ORD. N° : 444
ANT. : 1. Ord. SEREMI N° 226 de fecha 13 de febrero 2025. 2. Ord. SERVIU N° 357 de fecha 17 de febrero 2025. 3. Ord. SERVIU N° 405 de fecha 24 de febrero 2025.
MAT. : Remite observaciones de la revisión al 4to ingreso de la etapa 5B final de la Consultoría de Estudio, Diagnóstico y Elaboración de Plan Maestro y Desarrollo de Proyectos del Plan de Gestión de Obras, Barrio Costa Norte
ADJ. : No hay

Por medio del presente documento, se remiten las observaciones surgidas de la revisión del 4to ingreso de la etapa 5B final de la Consultoría de Estudio, Diagnóstico y Elaboración de Plan Maestro y Desarrollo de Proyectos del Plan de Gestión de Obras, Barrio Costa Norte, comuna de Tocopilla, ingresado para revisión mediante Ord. N°226 de fecha 13 de febrero 2025. Se emite conforme a los plazos de prórroga para revisión, requeridos mediante Ord. N° 357 de fecha 17 de febrero 2025 y Ord. N°405 de fecha 24.02.2025.

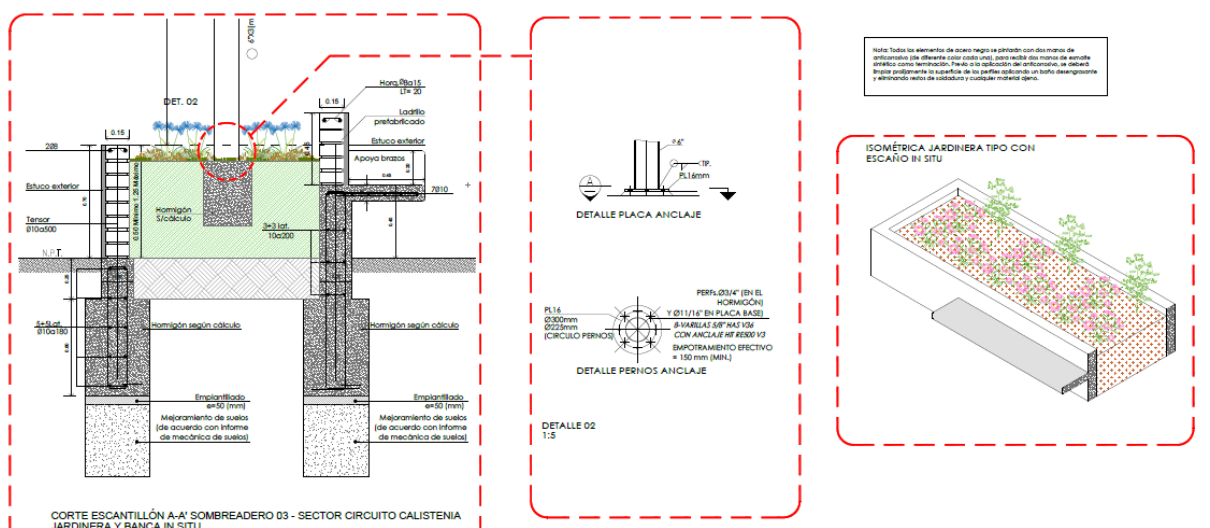
D. En especificaciones y presupuesto en mobiliario de los elementos de fabrica debe decir: "Suministro e instalación de...", los que son in situ se mantienen como están.

RC:	Se modifica según lo indicado
RS:	No se constata modificación, reiterando la observación.

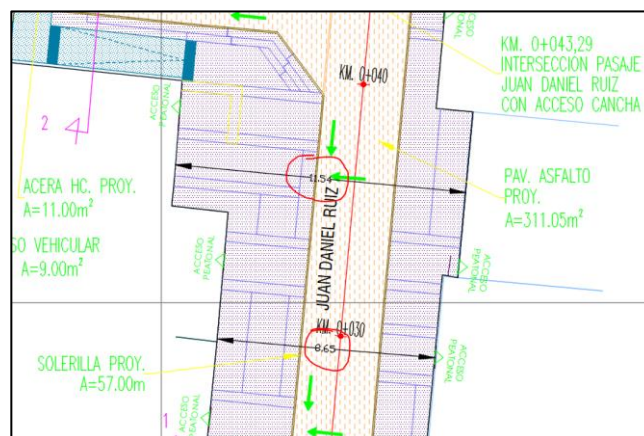
3. Reductores de Velocidad (Lomo de toro) aparentemente proyectados, no son indicados en EETT ni valorizados en PPTO. Además, el elemento no permite visualizar texto.

RC:	Se incorpora en EETT y presupuesto.
------------	-------------------------------------

RS:	Se acepta, incorpora elemento, más debe corregir la "unidad" y la "Cantidad" en el PPTO.
------------	--

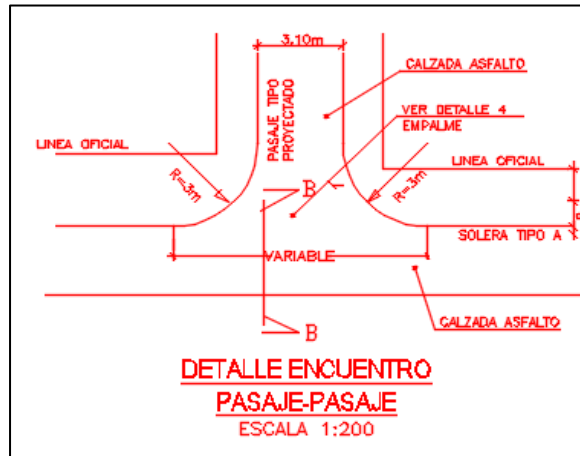
4. Perfil tipo indica para el pasaje J. Ruiz un ancho máximo de 8 metros entre Líneas Oficiales, pero en planta se ven pavimentaciones de acera y calzada con anchos de hasta 11,5 metros. La pavimentación debe acotarse al ancho entre líneas oficiales.

RC:	Se corrige a la versión de última arquitectura aprobada en láminas se incluyen líneas oficiales.
------------	--

RS:	No subsana, continúa proyectando pavimento por fuera de la línea oficial indicada en Perfil Tipo 2-2.
------------	---

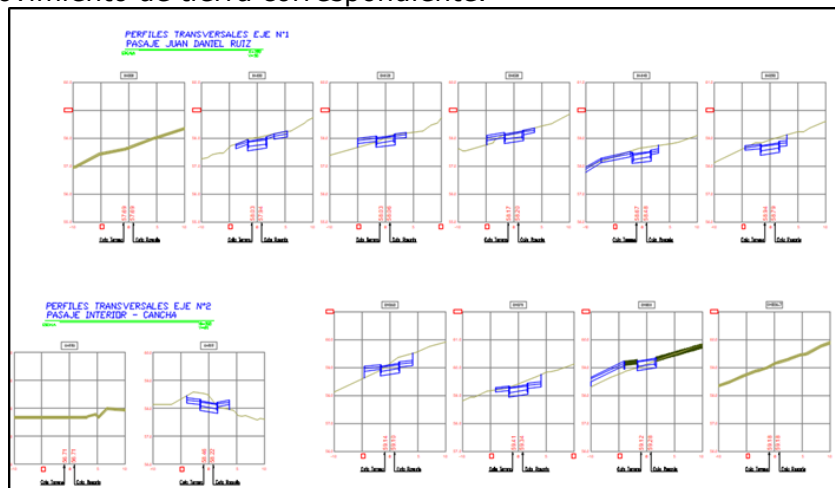
5. El encuentro que corresponde es el de Calle-Pasaje

RC:	Se modifica.
RS:	Corregir espesor de la acera indicada en nuevo detalle encuentro Calle-Pasaje, esta debe tener un espesor de 20 cm.

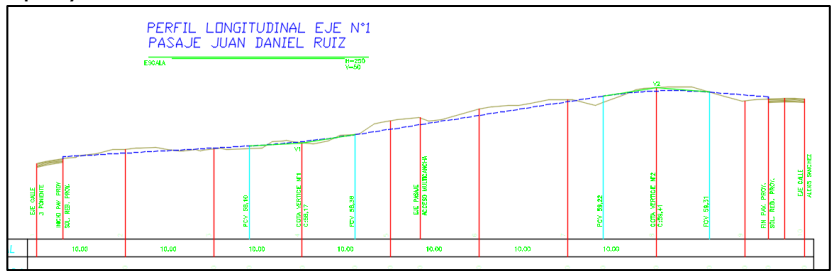
2. Párrafo da a entender que cada zanja tendrá una superficie de 150 m².

El detalle del cálculo de las longitudes de las zanjas de infiltración se muestra en la siguiente tabla, considerando los periodos de retorno mencionados más arriba y la superficie total impermeabilizada. Se considera un índice de **infiltración de 75 mm /hr, según ensayo de porchet** obtenido en Mecánica de suelos, se indica una permeabilidad de $5 \cdot 10^{-2}$ cm/s equivalente a $5 \cdot 10^{-4}$ m/s, lo que es una permeabilidad media, razón por lo cual se asume el índice de infiltración para terreno de media a bajo índice de infiltración.

La distribución y detalle de las zanjas de infiltración se presentarán en el plano respectivo, con un área estimada para cada una de 150 m², el área restante se considera escurrimiento superficial hacia calle Alexis Sanchez

RC:	Se corrige párrafo para aclarar que el área aportante a las zanjas es de 150m2.
RS:	Se atiende observación, no obstante, al proyectar aceras en todo el pasaje Juan Daniel Ruiz y en el Acceso a la cancha, la acera también toma relevancia en el área aportante, puesto que no podrá infiltrarse.

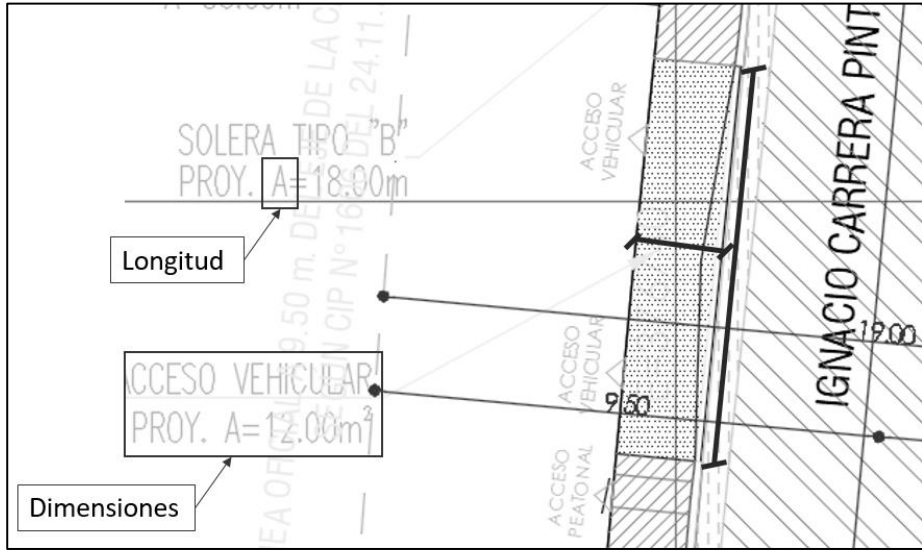
5. Acotar todas las distancias requeridas para efecto de cubicación.

RC1:	En cada lámina se incluye cubicación de las obras a realizar y se acota para poder verificar.
RS1:	Se reitera, no es suficiente indicar las superficies, debe complementar acotaciones. Aplicar aquello donde corresponda.

RC2:	Se aplica para aclarar dimensiones.
-------------	-------------------------------------

RS2:	Se reitera observación. Acotar aceras, soleras normales, soleras rebajadas, etc.
-------------	--

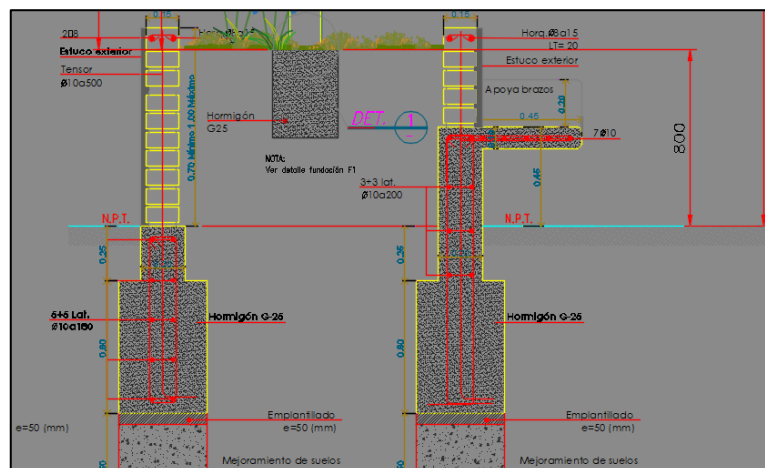
5. Se debe adjuntar EETT del proyecto estructural.

RC1:	Las especificaciones son las indicadas en el plano de estructura.
RS1:	Se reitera observación. Lo indicado en plano son solo NOTAS. Lo que se solicita son las especificaciones técnicas para el desarrollo de la estructura, en ella se deben indicar materiales, procedimiento de trabajo, almacenamiento de los materiales, relleno, etc.
RC2:	Se incluye en ETE
RS2:	Se reitera observación, la incorporación de la partida "5.10 Sumideros" es insuficiente, se solicita desarrollar las especificaciones de la estructura.

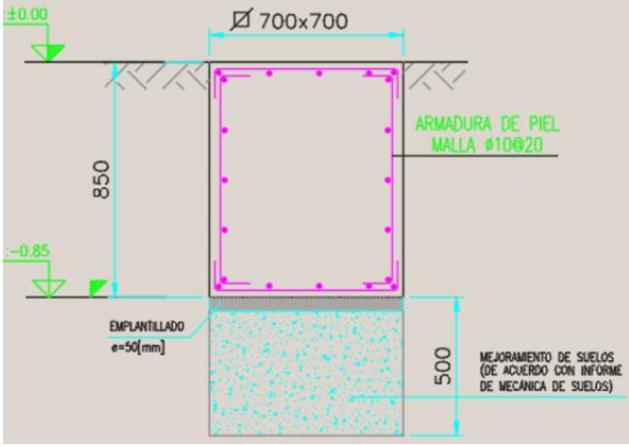
ON:	<p>7. Incongruencia en dimensiones de las fundaciones, además continúa considerando un mejoramiento pese a que indica suelo no salino.</p> <div style="border: 1px solid black; padding: 10px; margin: 10px 0;"> <p>7.5 Fundaciones</p> <p>Para el diseño de fundaciones, se generó un modelo de elementos finitos en el software SAFE, donde se incorporan las fundaciones a verificar, coeficiente de balasto del suelo y las cargas obtenidas del modelo estructural para combinaciones estáticas y sísmicas.</p> <p>Se consideran fundaciones aisladas, de sección 70x70[cm] y una altura de 80[cm], centradas al eje de los pilares.</p> </div> 
ON:	8. Incorporar planta de fundaciones al plano.
ON:	9. En memoria de cálculo indicar el máximo valor de utilización en apartado 7.3
ON:	10. Incorporar información del material con el que proyecta el mejoramiento de suelos.

Perfil entregado:

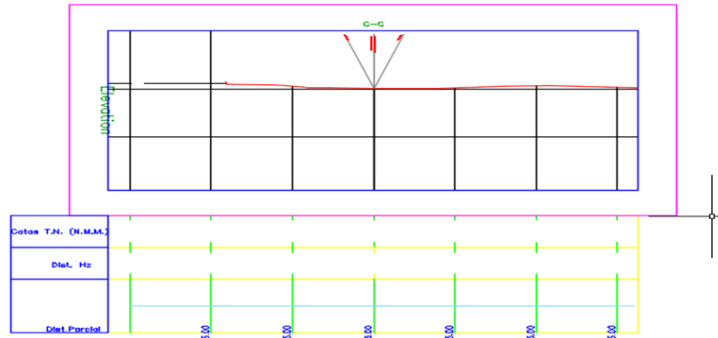
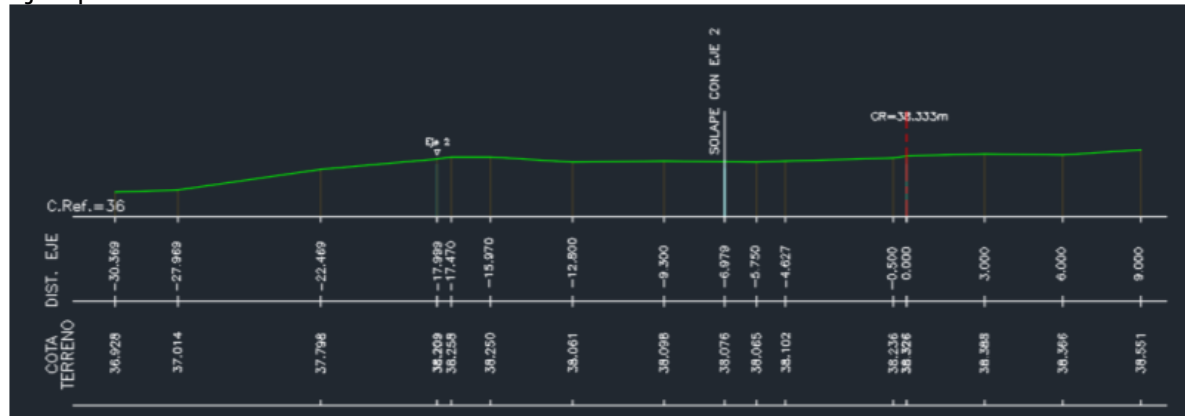
1. Faltan Perfiles longitudinales y transversales.

Se subsana perfil longitudinal y distanciamiento cada 20 mts., pero se entiende no subsanada la observación del perfil transversal, aun cuando se puede encontrar en el plano correspondiente las gráficas, estas no poseen la información requerida o que corresponde.

RS1:	No se encuentra el perfil longitudinal, la distancia debe ser cada 20mt. Los perfiles transversales son referidos desde el perfil longitudinal.
RC2:	Se agrega perfil longitudinal y los cortes transversales definidos en concordancia con cortes de arquitectura.
